BZP.271.91.2023

INFORMACJA O UDZIELONYCH WYJAŚNIENIACH ORAZ WPROWADZONYCH ZMIANACH

Dotyczy postępowania o udzielenie zamówienia na zadanie: **„Opracowanie dokumentacji projektowej dla zadania pn.: „Rozbudowa i modernizacja Szkoły Podstawowej nr 1 w Siechnicach, w tym sali gimnastycznej”.**

Plansza poglądowa nr 1

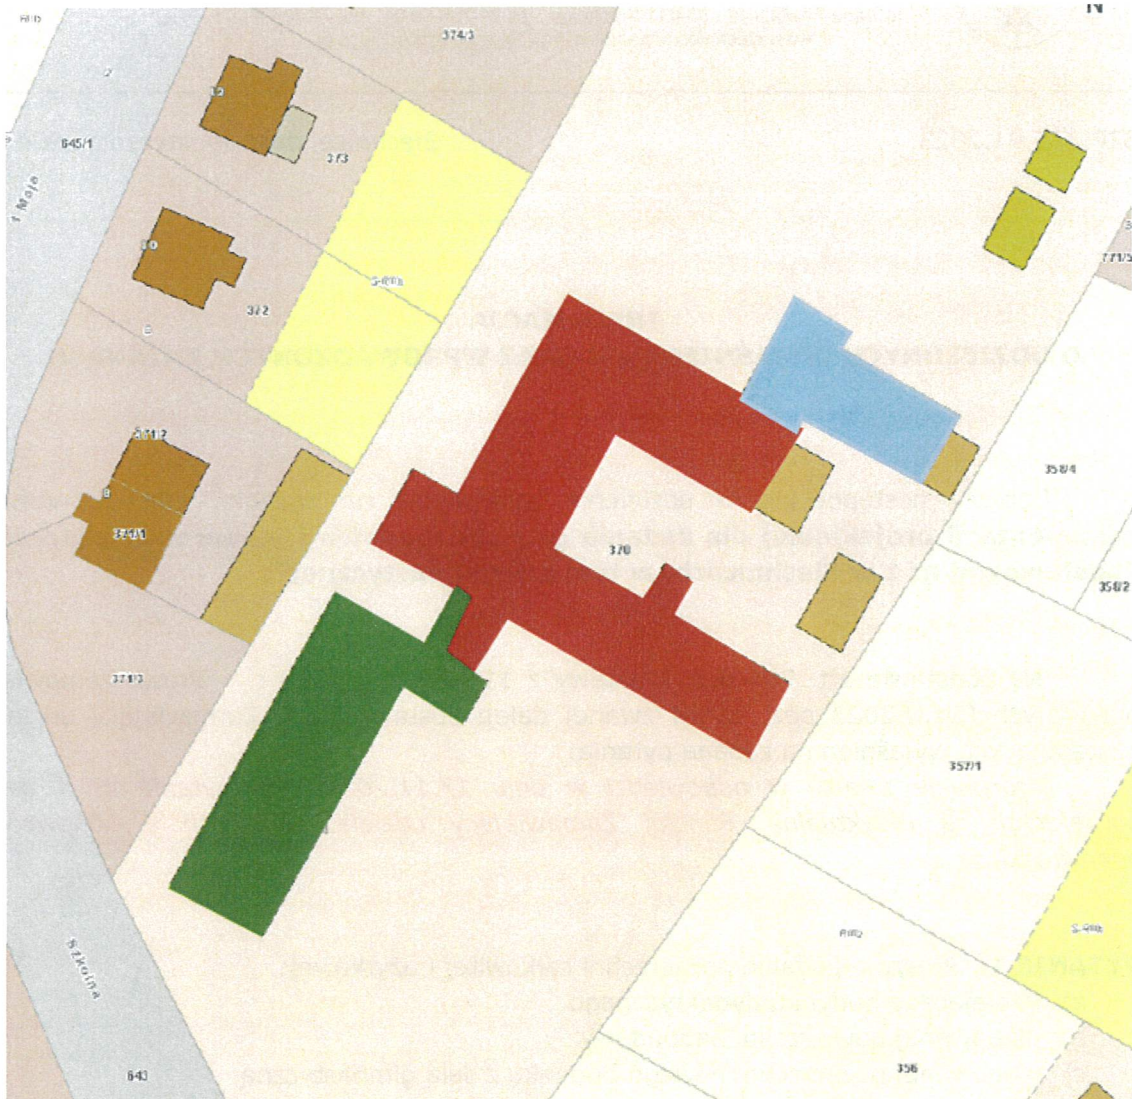
PYTANIE 1: Proszę o podanie powierzchni całkowitej i użytkowej:

- a) istniejącego budynku dydaktycznego
- b) planowanej powierzchni nadbudowy
- c) planowanej powierzchni nowego budynku z salą gimnastyczną.

ODPOWIEDŹ 1: Poniżej szacowane powierzchnie.

- a) Istniejący budynek dydaktyczny, w rozumieniu Zamawiającego to budynek składający się z dwóch budynków z roku 1939 r. i z 1960 r. wraz z łącznikiem oznaczony na *Planszy poglądowej nr 1* kolorem czerwonym to ok. 2150 m² powierzchni użytkowej i ok. 3100 m² powierzchni całkowitej.

1. Opis istniejących budynków.

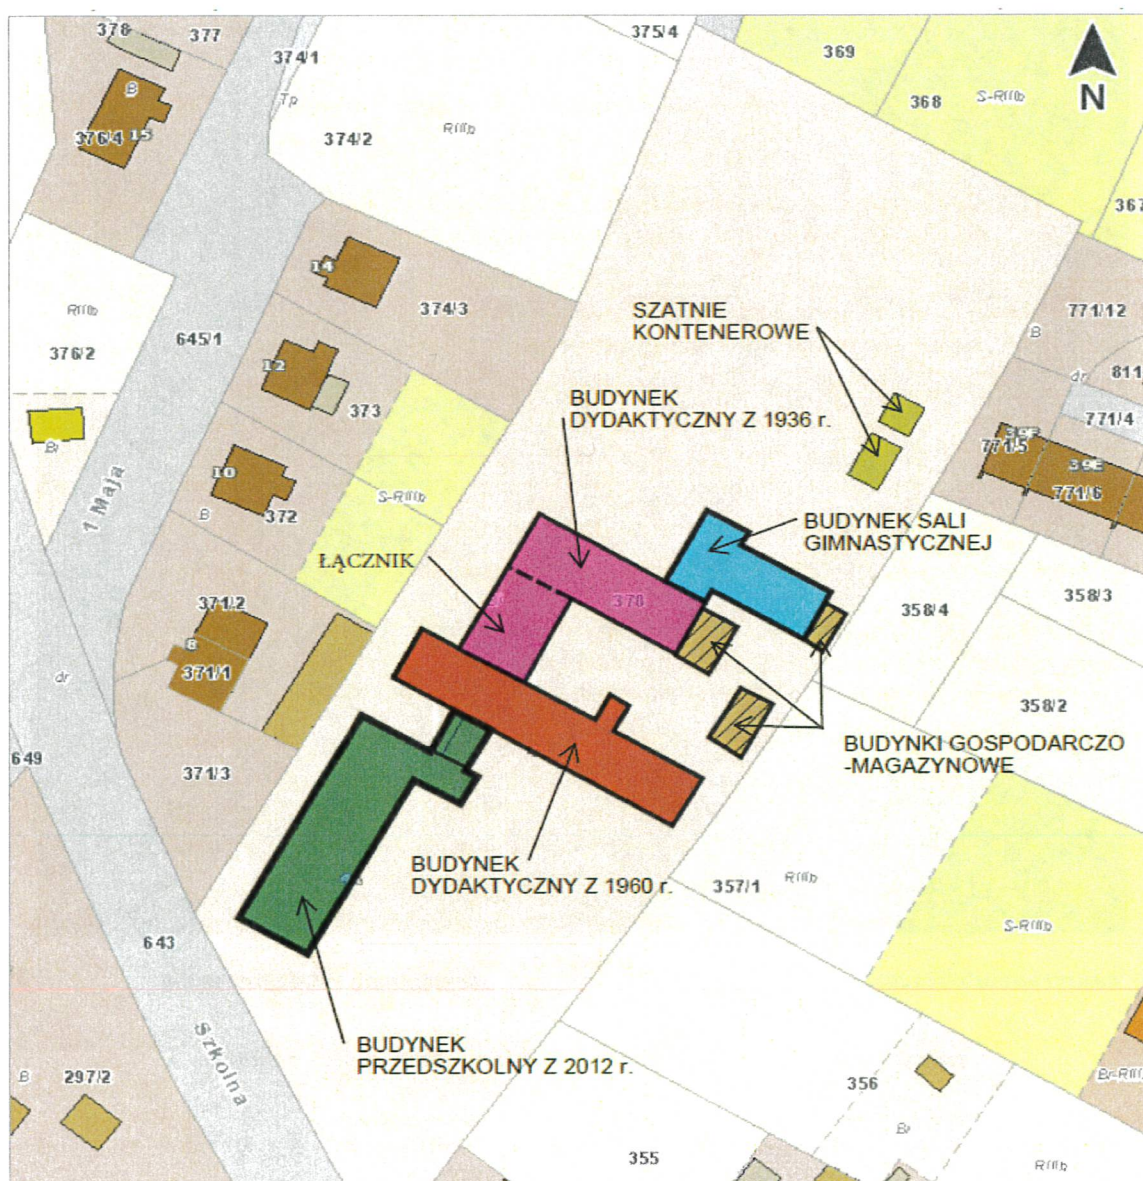
PYTANIE 35: 1. Z racji na dość szeroki i różnorodny zakres prac i historii kompleksu prosimy o zaznaczenie w sposób poglądowy np. na mapach Gogola lub rzutach

archiwalnych, mapie zasadniczej, liniami kolorowymi poszczególnych zakresów każdego z etapów (których budynków dotyczy). Załączona dokumentacja i nazwy zwyczajowe zawarte w OPZ pozostawiają duże pole do niedomówień zakresu prac, co może niekorzystanie wpłynąć na wyniki przetargu. Dodatkowo archiwalna koncepcja rozbudowy wykonana przez biuro Maćków stoi w sprzeczności z zapisami OPZ, ponieważ nakłada rozbiórkę części obiektów, nie uwzględnia planowanej nadbudowy, brak też części opisowej. Bardziej precyzyjne graficzne zaznaczenie zakresu etapów wpłynie pozytywnie na wynik przetargu pozwoli doprecyzować koszty, zaproponować lepszą cenę.

ODPOWIEDŹ 35: Poniżej przedstawiono graficznie odpowiedź.

Budynek przedszkolny z 2012 r.

Istniejący budynek Sali gimnastycznej

Budynek szkolny składający się z budynku dydaktycznego z 1933 r. i z 1960 r. z łącznikiem
